Campus Ost - Berg am Laim, H1	Vorvertrag	1:20
± 0,00 = 530,95m DHNN 2016 = OK FFB EG	Prüfung	
CAO_H1_ARC_5_DE_FL_5737_03_F	Feldgröße	
Wandabwicklung WC Schiri 1/ Schiri 2/ Putzraum

PLANINHALT	
LPH 5 Ausführungsplanung	
Wandabwicklung WC Schiri 1/ Schiri 2/ Putzraum

Schema |Putzgeräteraum | Grundriss | 1:20

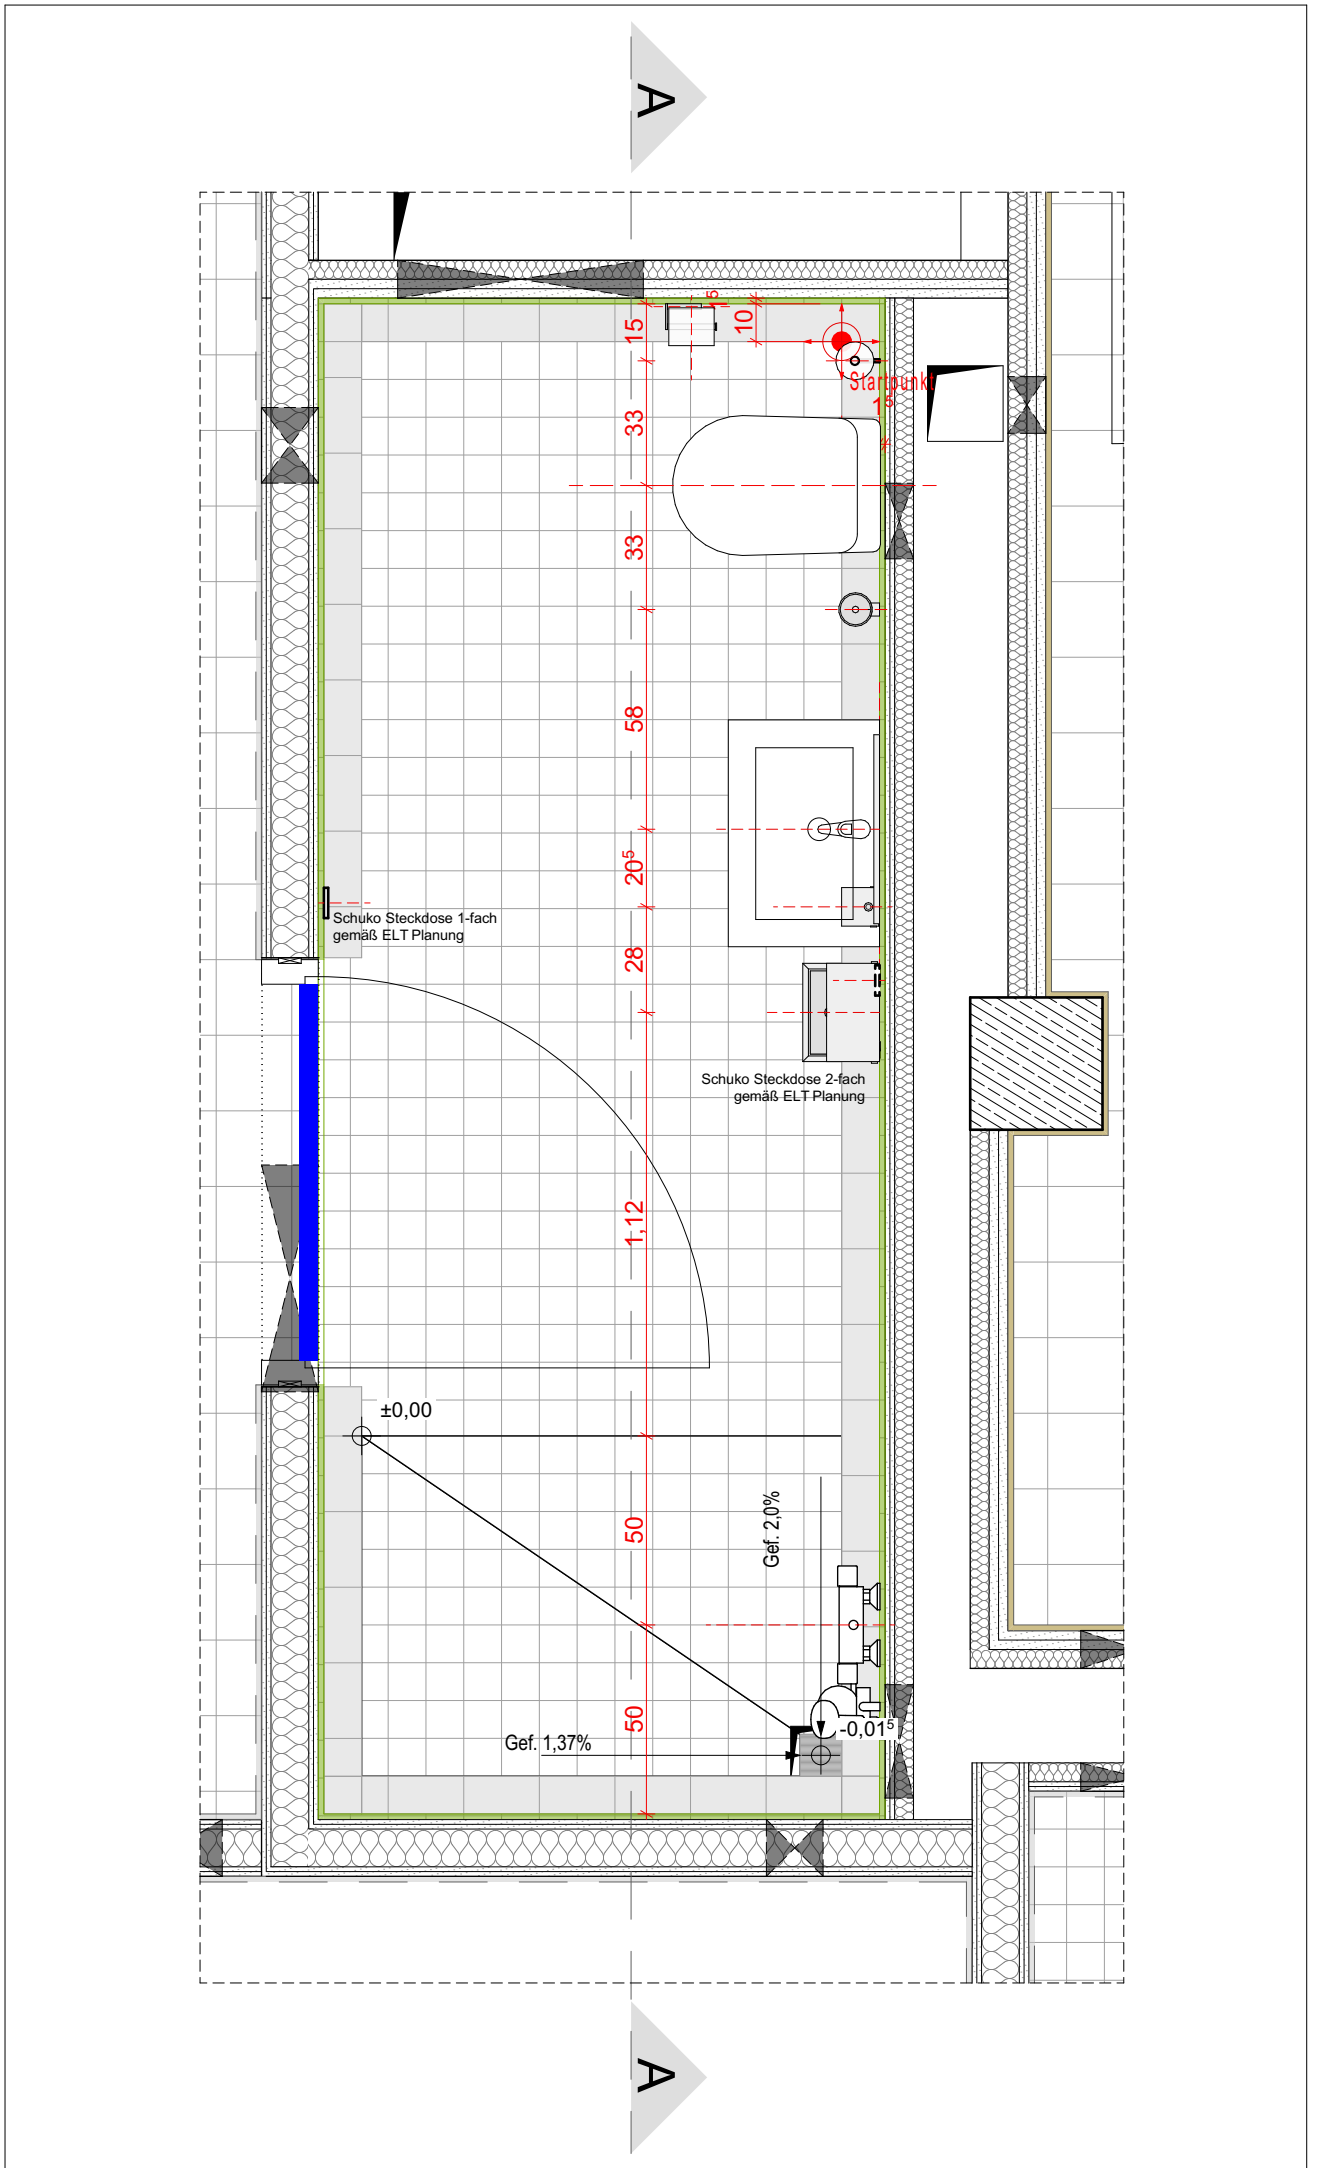
Lage der Steckdosen sind gemäß ELT Planung und ELT Legende eingezeichnet.
ELT: Bitte genaue Lage/ Höhe der Steckdosen angeben

Schema |Putzgeräteraum | Ansicht A | 1:20

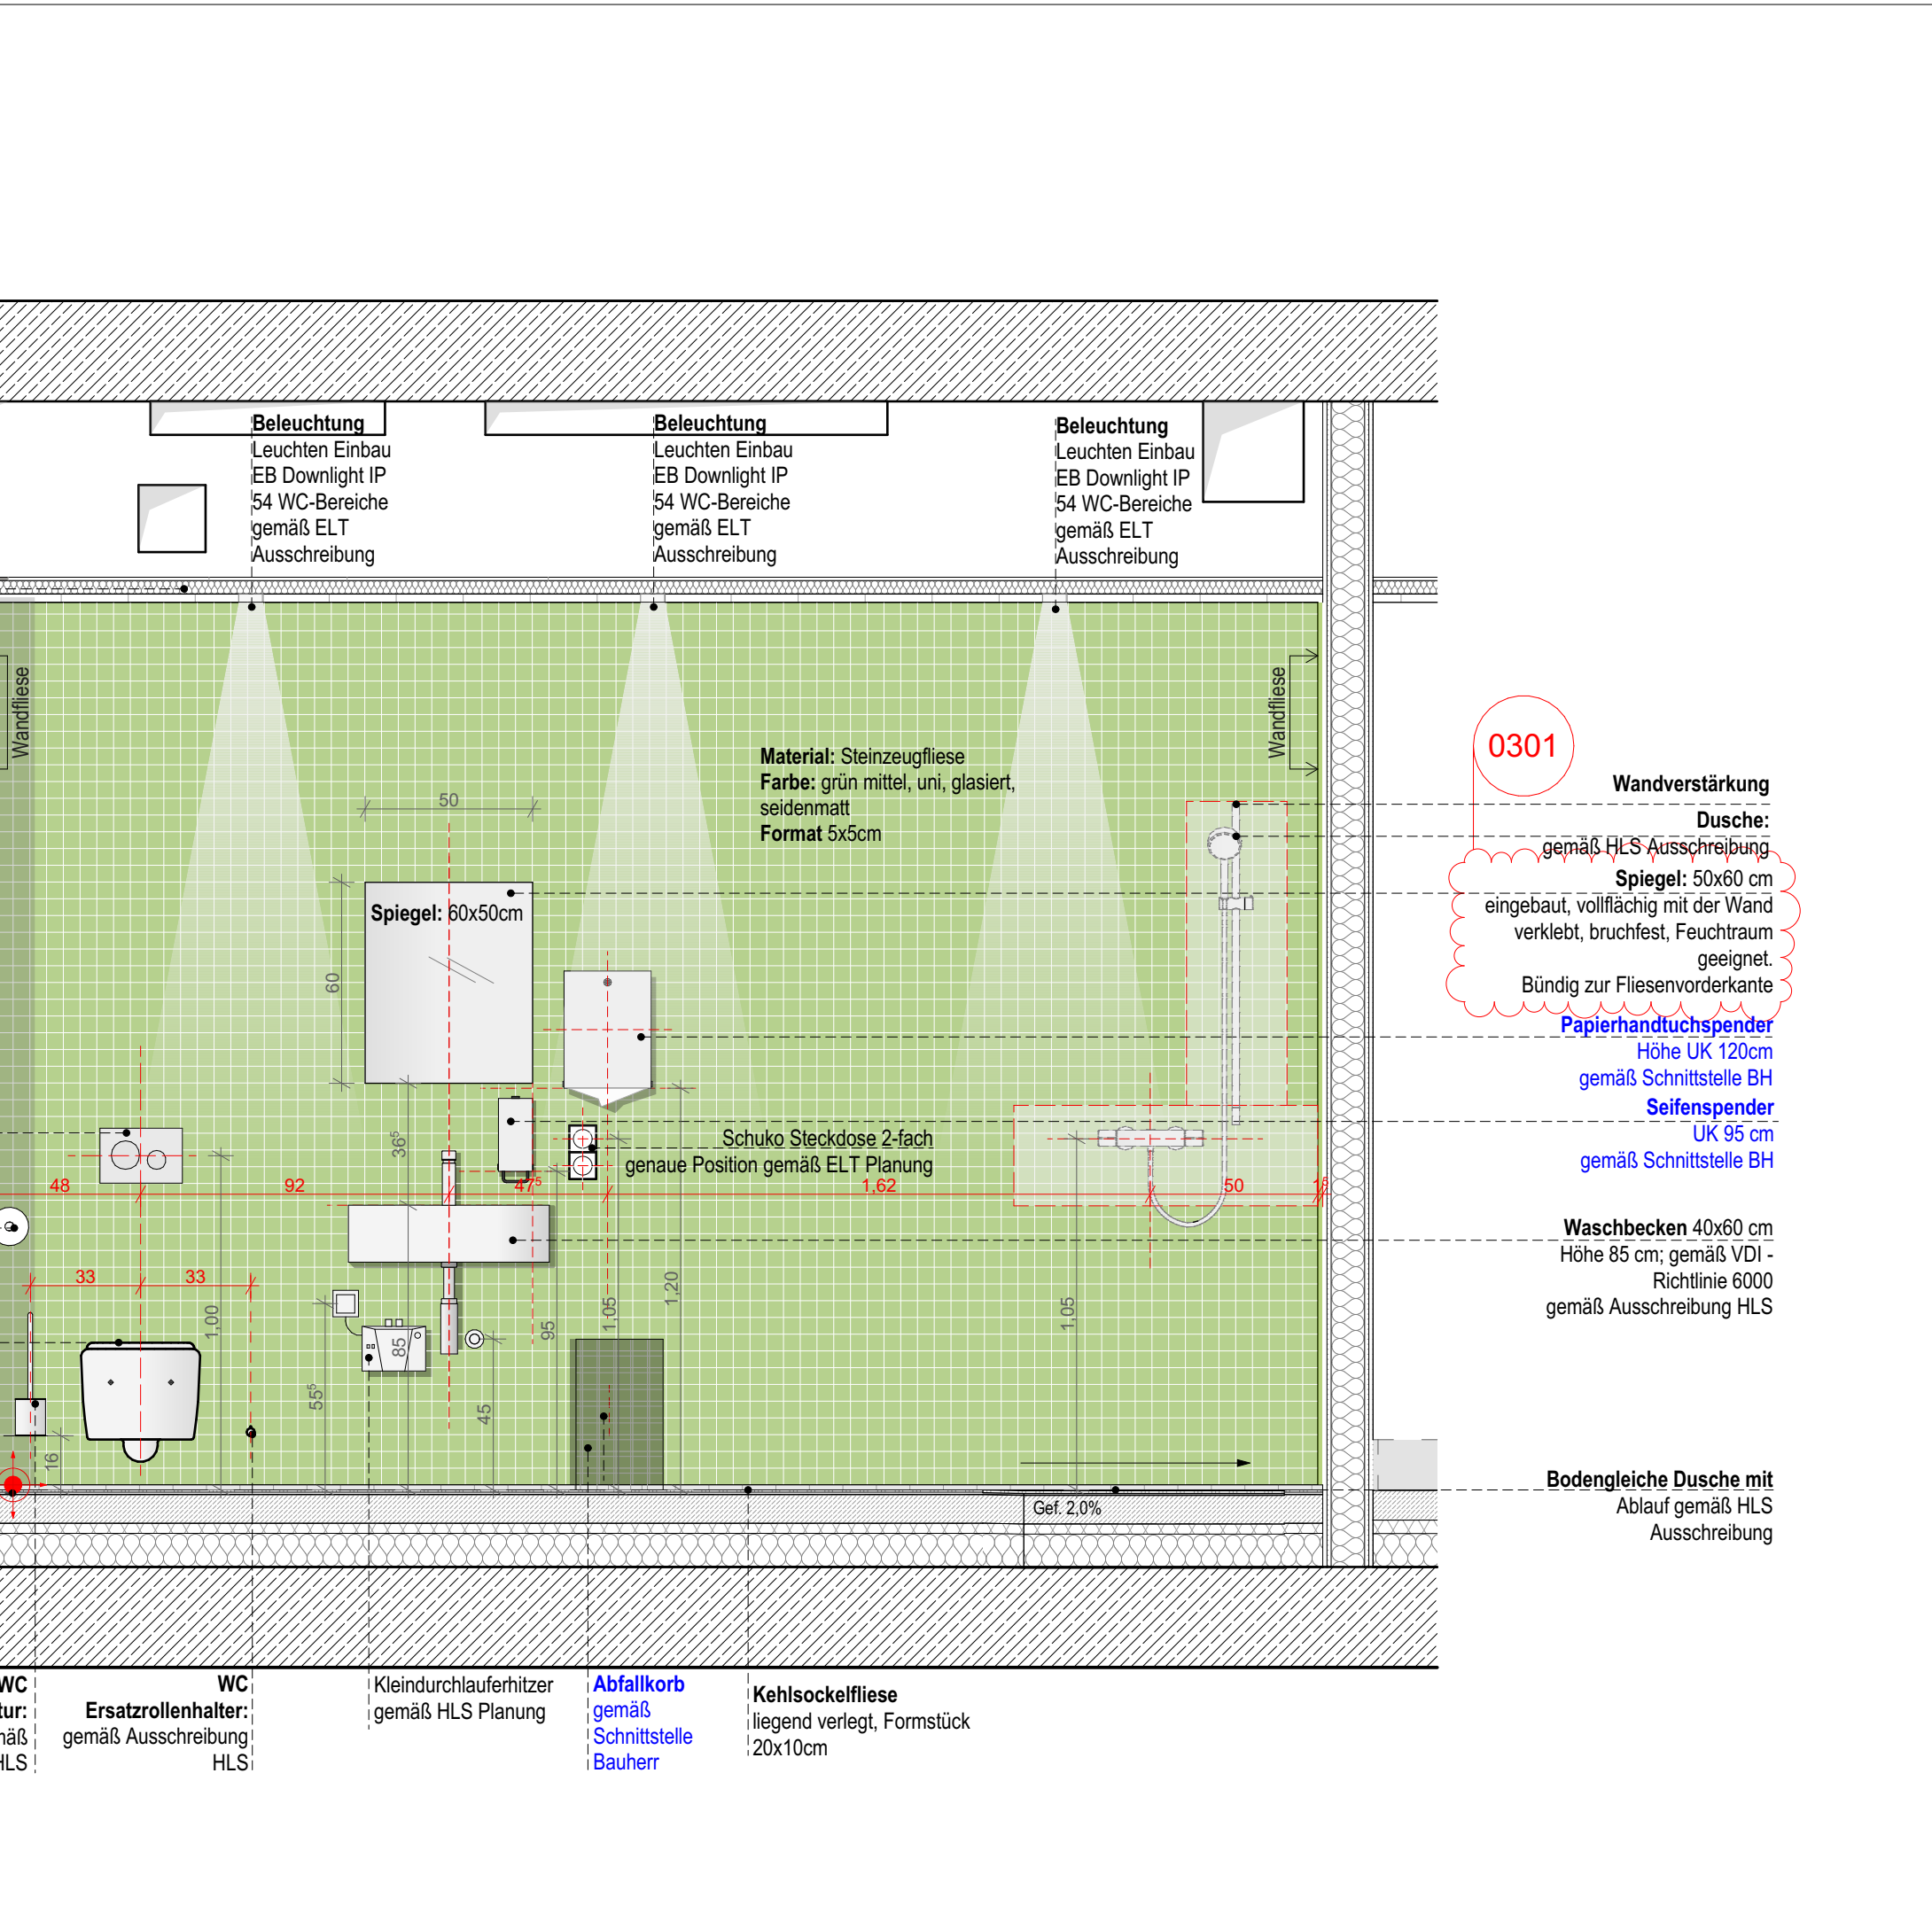
Lage der Steckdosen sind gemäß ELT Planung und ELT Legende eingezeichnet.
ELT: Bitte genaue Lage/ Höhe der Steckdosen angeben

Schema |Schiri 1 | Grundriss | 1:20

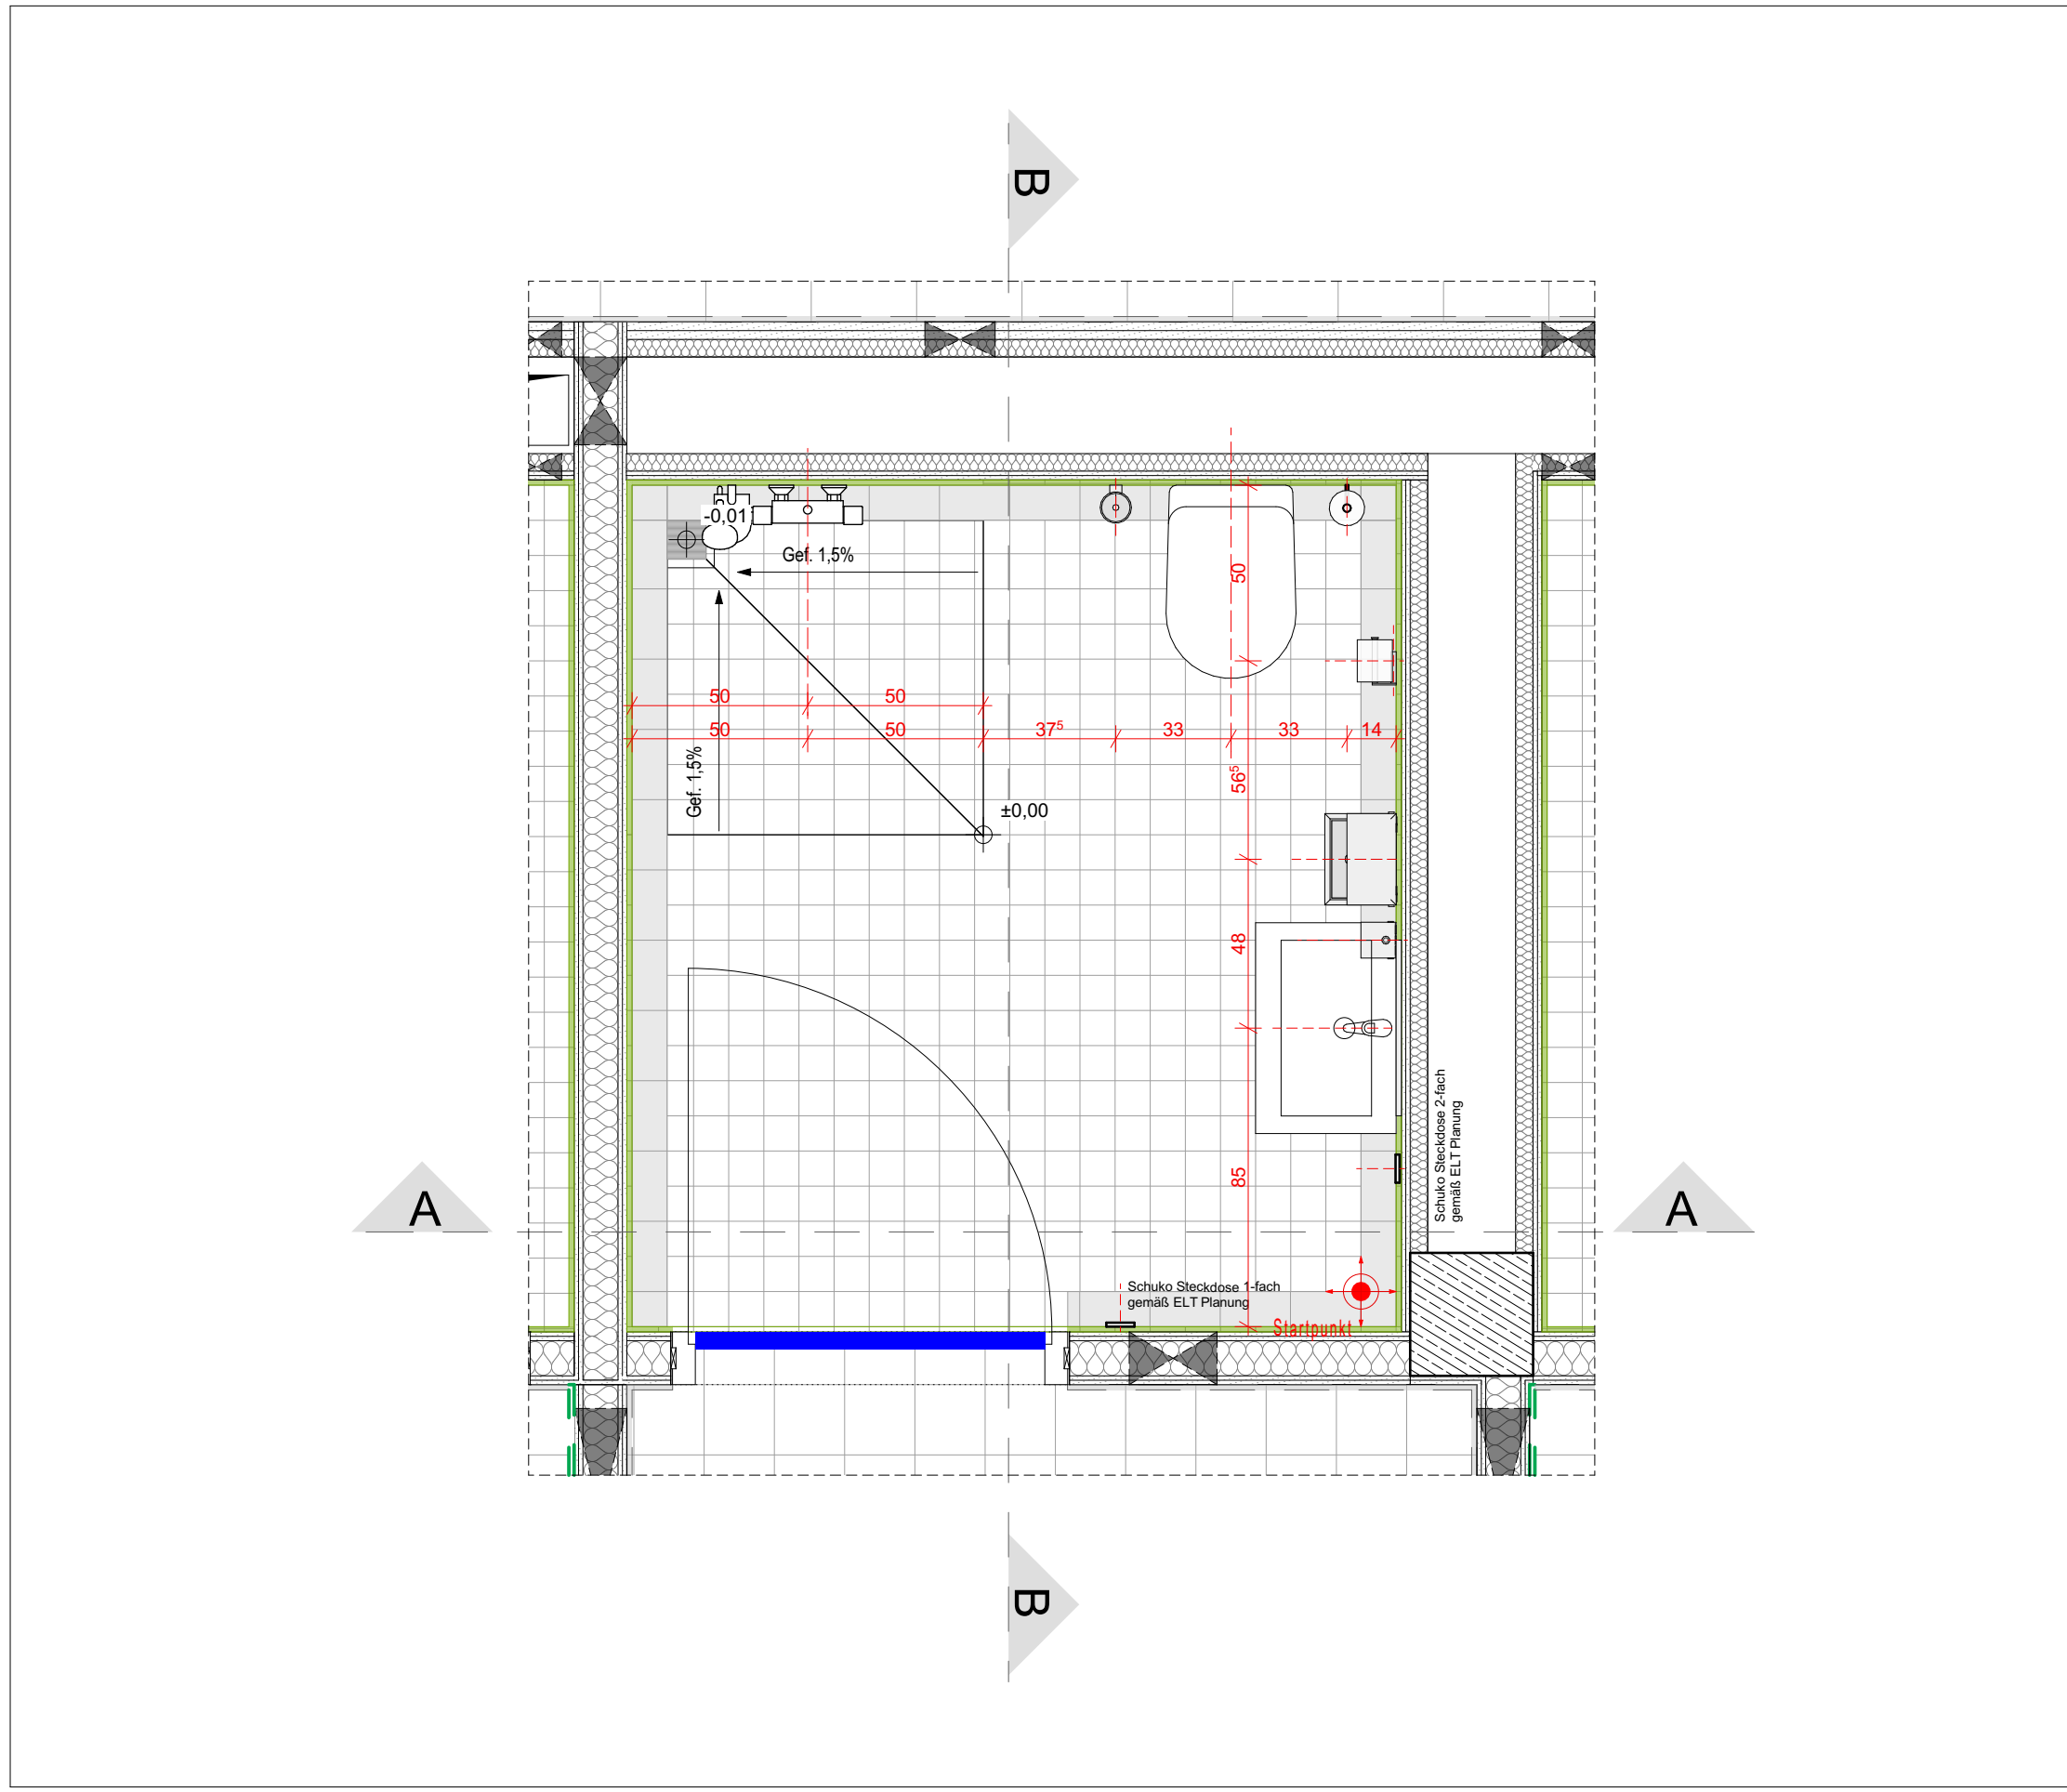
Achtung: WC um 30cm nach rechts verschoben!!
Freigabe BH und HLS feht

Waschbecken auf 60x40cm nach Absprache mit dem BH vergrößert
